COMUNE DI VILLAGRANCA PIEMONTE

VARIANTE PARZIALE N. 34 AL P.R.G.C. VIGENTE

PROGETTO DEFINITIVO

VERIFICA DI COMPATIBILITÀ DELLA VARIANTE CON IL PIANO DI ZONIZZAZIONE ACUSTICA COMUNALE

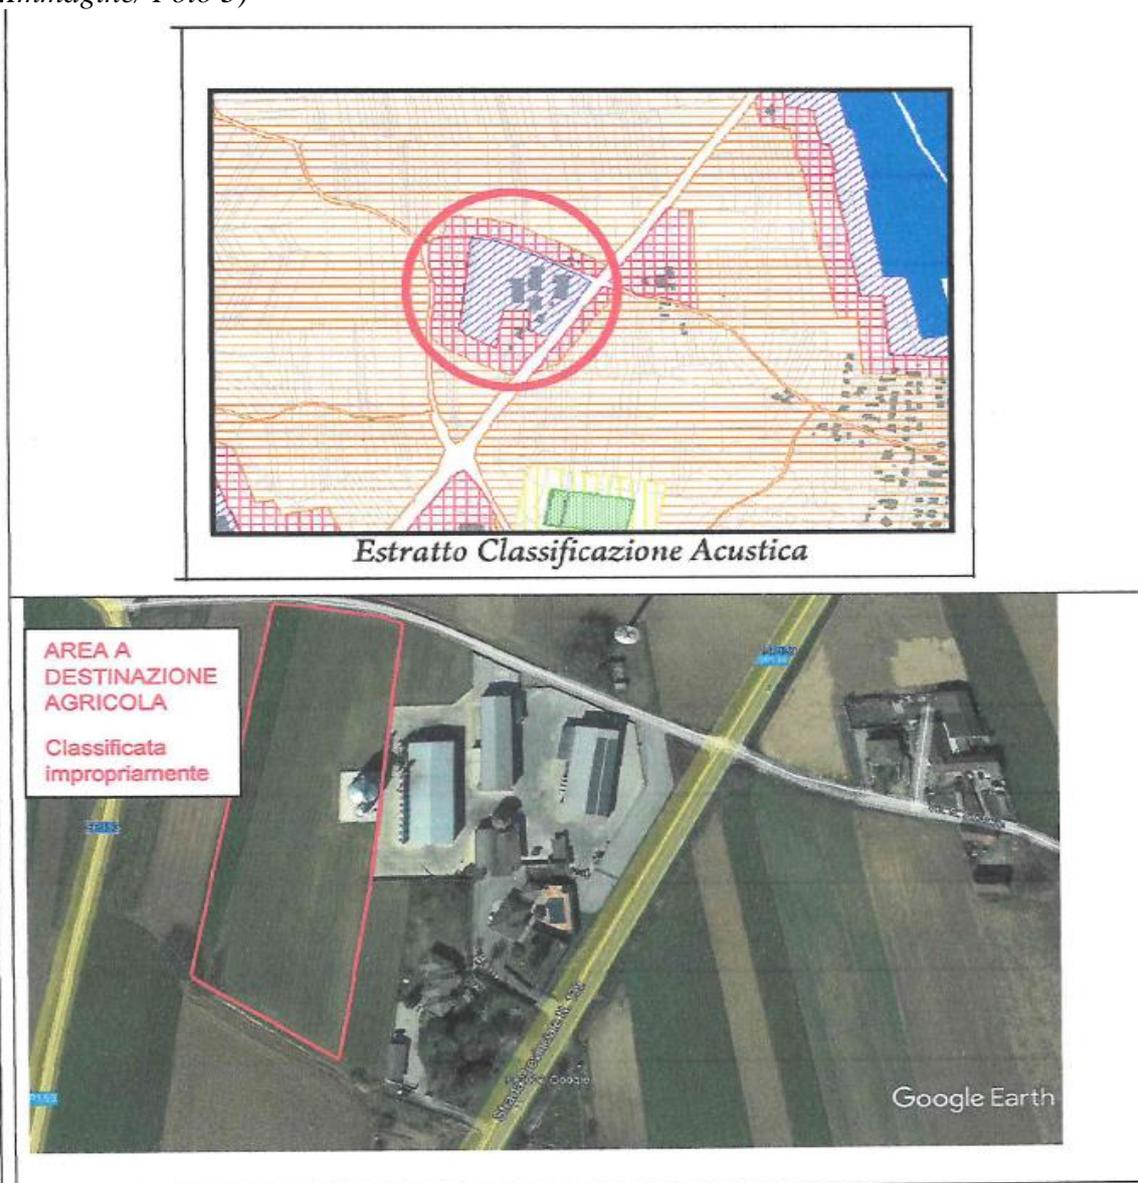
L'attività risulta già allo stato attuale impattante superando in diversi periodi della giornata il livello di immissione differenziale.

Tale superamento deriva: dal continuo suono emesso dai cicalini a servizio delle attrezzature utilizzate per la movimentazione dei materiali (pale gommate, muletti, ...), dal rumore emesso dai cereali durante il loro trasferimento tramite sistemi pneumatici e/o meccanici ai silos di stoccaggio e da quello emesso durante la molitura dei cereali.

Tale rumore verrebbe notevolmente aumentato se venissero installati impianti rumorosi nell'area dell'intervento, quali ad es. essiccatoi verticali, motori di rilancio dei cereali posti sulle sommità dei silos, rumore prodotto dalla granella dei cereali durante il loro trasferimenti con sistemi penumatici all'interno di tubazioni metalliche poste a livelli elevati dal suolo, ulteriore impatto derivante dalla movimentazione del materiale con i mezzo d'opera (pale gommate, muletti, ...).

Per quanto riguarda le valutazioni riportate nel documento di Verifica di Compatibilità acustica al punto 2.5 Intervento 05 – Zona PC12A “Aree produttive confermate” (redatta dal tecnico Geom. Gabriele Ferraris) le stesse risulta, in contrasto con la vigente normativa avendo inserito

l'attuale area a destinazione agricola in classe V "aree prevalentemente industriali" (V.Immagine/ Foto 3)

L'averli incluso in modo forzato, tutta l'area di proprietà dell'Agraria srl (compresi tutti i mappali a destinazione agricola) in classe V, lascia presupporre che è intenzione della suddetta società di estendere (magari con una successiva variante parziale) anche l'area agricola di sua proprietà, non interessata dall'intervento 05 della variante parziale 34.

L'osservazione ha una ricaduta acustica in merito all'intervento n°5.

Tale intervento, però, è stato stralciato dalle previsioni della variante, alla luce del recepimento delle indicazioni espresse dalla Città Metropolitana di Torino con propria determinazione dirigenziale, atto n. DD 4919 del 01/10/2021, proprio in merito all'intervento di variante n.05.

L'osservazione, pertanto, non può essere accolta, in quanto l'intervento è stato stralciato dalle previsioni della variante.

Visto quanto sopra esposto, si propone di NON ACCOGLIERE l'osservazione.

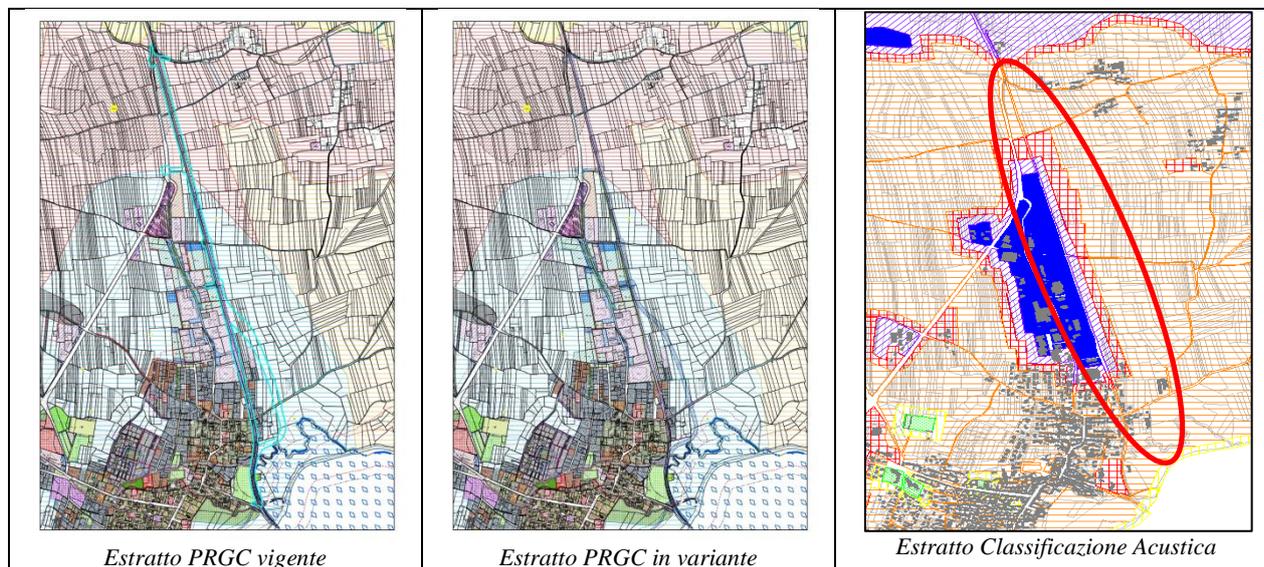
In relazione all'intervento n. 24 "Modifiche alla viabilità di contorno del centro abitato", si osserva come il tracciato del sedime che si sposta verso est "circumnavigando" le zone residenziali per poi ricongiungersi più a sud con il tracciato ciclo-veicolare, interessa terreni sì inedificabili ma destinati alla coltivazione agricola.

Risulta quindi importante limitare il consumo di suoli agrari per la realizzazione della viabilità ed è importante valutare scelte alternative al sacrificio di suoli pregiati per favorire il traffico veicolare.

Valutare la possibilità di tracciati alternativi, che limitino il consumo di suoli agrari pregiati, utilizzando eventualmente tratti di viabilità esistente che possono essere allargati, migliorare il tracciato della viabilità utilizzando percorsi che non penalizzino i fondi esistenti, realizzati sui confini interpoderali.

L'osservazione non ha alcuna ricaduta in capo alla Classificazione Acustica del Territorio Comunale.

Per quanto l'osservazione non ha alcuna ricaduta sulla Classificazione Acustica del territorio Comunale, come per l'osservazione precedente, anche questa non può essere accolta, poiché, alla luce del recepimento delle indicazioni espresse dalla Città Metropolitana di Torino con propria determinazione dirigenziale, atto n. DD 4919 del 01/10/2021, in merito all'intervento di variante n.24, quest'ultimo è stato stralciato dalle previsioni della variante.

Si propone pertanto di NON ACCOGLIERE l'osservazione.

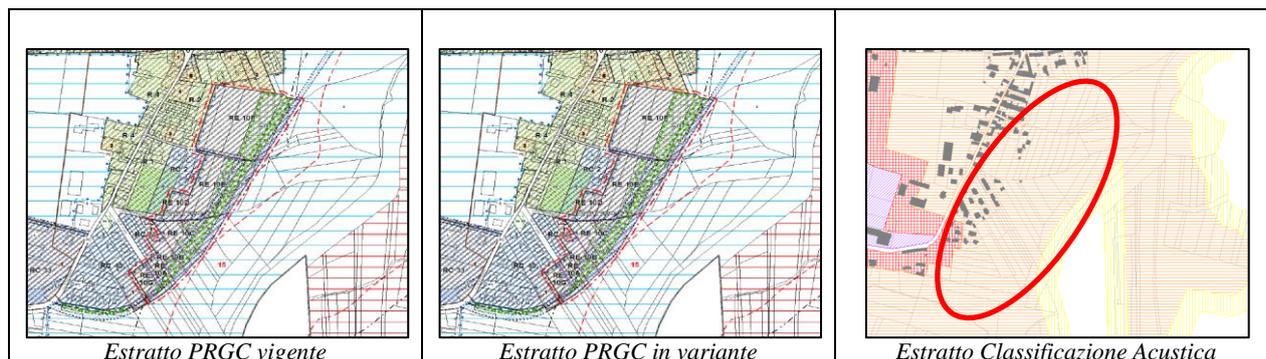
1. *L'area in oggetto è individuata al PRGC come zona RE10D identificata catastalmente al foglio n°74 mappale 262 inserita in area denominata "nuova espansione residenziale" edificabile, non singolarmente ma unitamente alla sub-area perimetrata in rosso RE10;*
2. *Lo scrivente avrebbe la necessità di realizzare nel lotto in oggetto una singola unità abitativa da destinare al figlio;*
3. *Esistono difficoltà oggettive nell'interloquire con la proprietà dell'area di terzi ricompresa nella RE10D*

La possibilità di edificare una sola particella in oggetto creando una zona sestante per poter così procedere in tempi brevi all'edificazione del lotto senza il consenso di terzi.

Se la precedente richiesta non fosse possibile, si richiede la possibilità di poterlo stralciare da area edificabile e portarlo a terreno agricolo.

L'osservazione non ha alcuna ricaduta in capo alla Classificazione Acustica del Territorio Comunale.

Non avendo alcuna ricaduta a in capo alla Classificazione Acustica del Territorio Comunale, non vi sono proposte di controdeduzione.

Si demanda alle contro deduzioni degli altri professionisti, l'accoglimento, ovvero il non accoglimento, di questa osservazione.

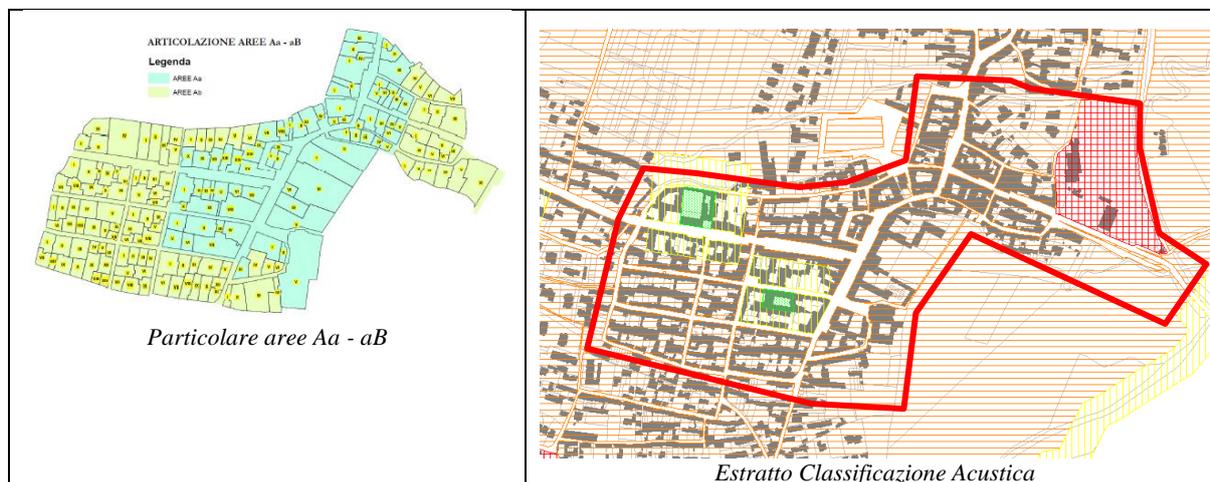
Lo svincolo dalla classe Iib3-1 con la possibilità di trasformazione in abitazione così come concesso dalle schede di piano della parte posta al di sopra della quota massima di piena di cui alla tavola progettuale dello studio idraulico allegato alla Variante Strutturale n°4.

La possibilità di ristrutturazione del fabbricato in oggetto con la trasformazione in abitazione del piano primo senza aumento di carico antropico della zona in quanto il fabbricato verrebbe utilizzato dal richiedente e dal proprio nucleo familiare.

L'osservazione non ha alcuna ricaduta in capo alla Classificazione Acustica del Territorio Comunale.

Non avendo alcuna ricaduta a in capo alla Classificazione Acustica del Territorio Comunale, non vi sono proposte di controdeduzione.

Si demanda alle contro deduzioni degli altri professionisti, l'accoglimento, ovvero il non accoglimento, di questa osservazione.

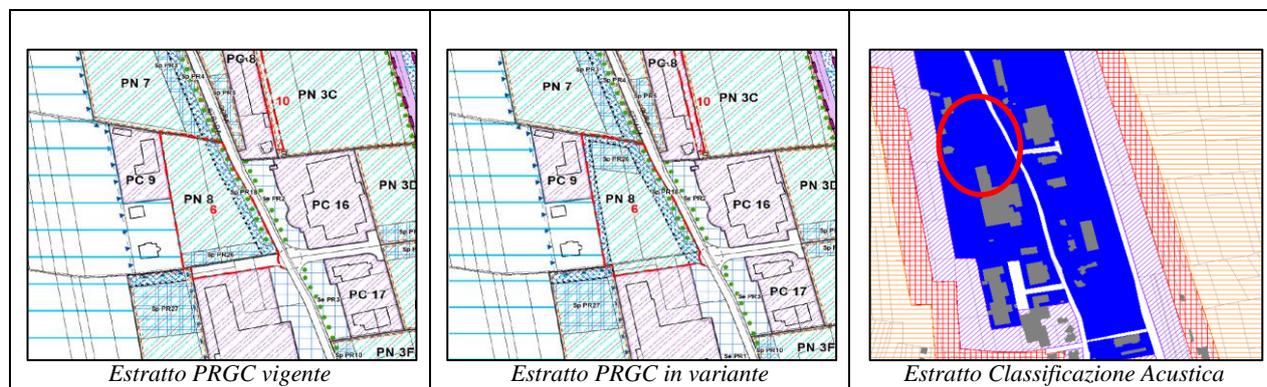
L'intervento n°06 precede l'ampliamento verso sud dell'esistente zona PN8, portandola in adiacenza alla zona PC4C.

Tale ampliamento prevede però l'eliminazione dell'esistente viabilità pubblica, prevista nel vigente PRGC e già realizzata e già ad uso pubblico.

- Coincide con l'esistente unica strada per l'accesso ed il recesso degli immobili siti ad ovest delle zone PN8 e PC4C con la principale strada per Vigone;
- Consiste nell'unica comoda strada di inserimento delle zone edificabili non frontestanti la strada per Vigone, sia già inserite PNIE e PN8;
- È l'unica viabilità di penetrazione collegata ad un'esistente rotonda sulla strada per Vigone;
- Consiste in un bene demaniale indisponibile in quanto trattasi di viabilità pubblica a servizio della comunità;

Venga ripristinata, e quindi non eliminata, l'esistente viabilità pubblica prevista nel vigente PRGC, e già realizzata ed utilizzata, a sud della zona PN8, con l'adiacente zona PR26.

L'osservazione non ha alcuna ricaduta in capo alla Classificazione Acustica del Territorio Comunale.

Non avendo alcuna ricaduta a in capo alla Classificazione Acustica del Territorio Comunale, non vi sono proposte di controdeduzione.

Si demanda alle contro deduzioni degli altri professionisti, l'accoglimento, ovvero il non accoglimento, di questa osservazione.
